INFORME DE LA ACADEMIA MALAGUEÑA DE CIENCIAS SOBRE EL PROYECTO DE INFRAESTRUCTURA Y URBANIZACIÓN DE LAS LÍNEAS 1 Y 2 DEL METRO DE MÁLAGA. TRAMO GUADALMEDINA-MALAGUETA

El Proyecto de Infraestructura y urbanización fue redactado en marzo de 2010 por el Ente Ferrocarriles de la Junta de Andalucía y presentado a los Académicos de la ACADEMIA MALAGUEÑA DE CIENCIAS en Sesión Científica celebrada el 22 de junio de 2011, presidida por los Excmos. Srs. D. Alfredo Asensi Marfil y D. José Ángel Carrera Morales.

Sección Tipo-14

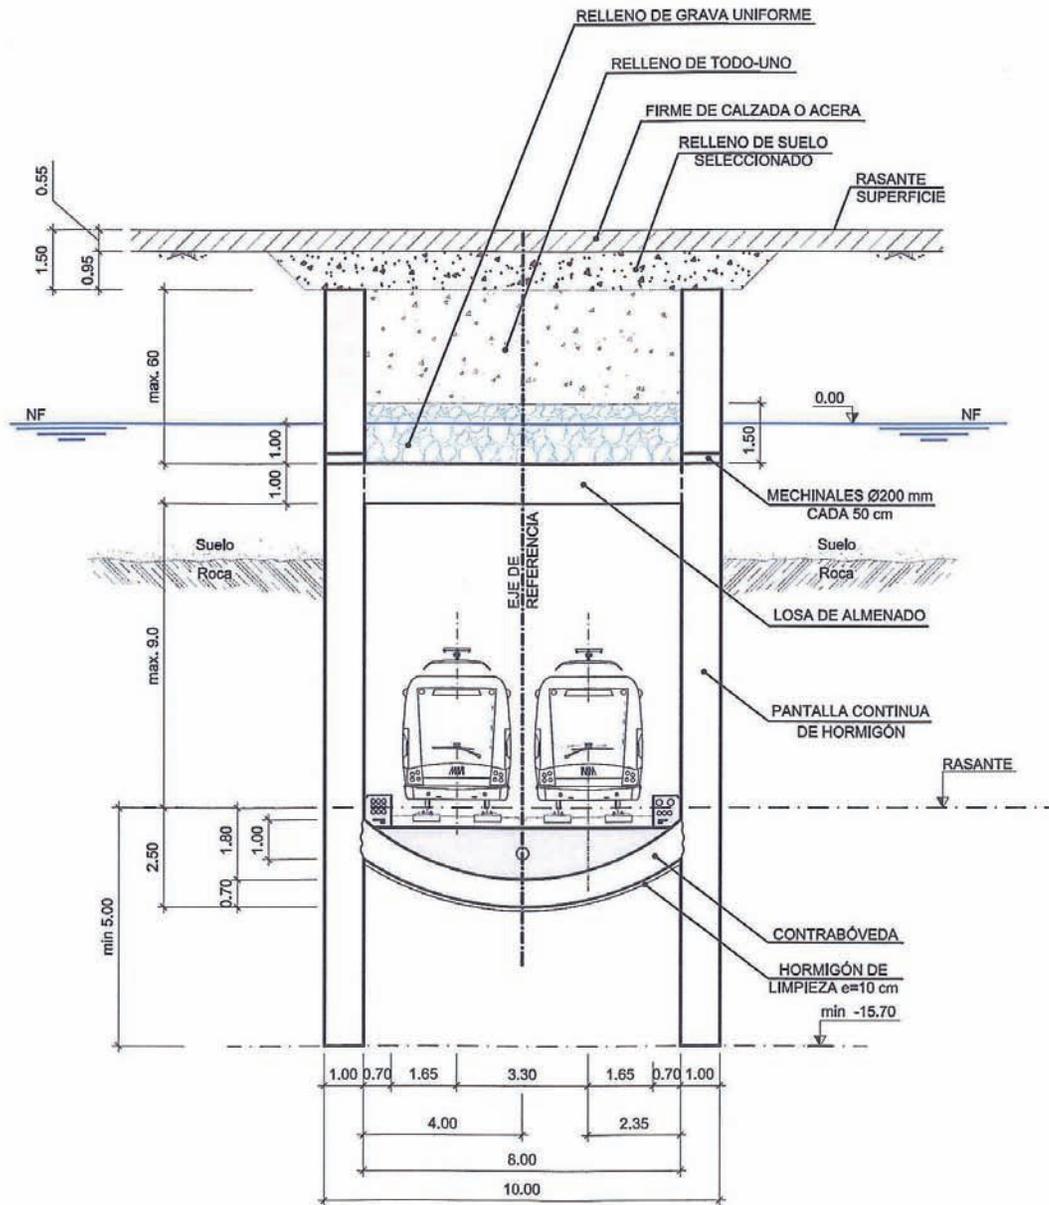
b) En relación con los almenados de la pantalla norte del Parque de Málaga. Debería

estudiarse el aumento de longitud en el primer tramo, donde los aportes de caudales subterráneos son mayores, tal como se refleja en el modelo hidrológico que figura en el proyecto.
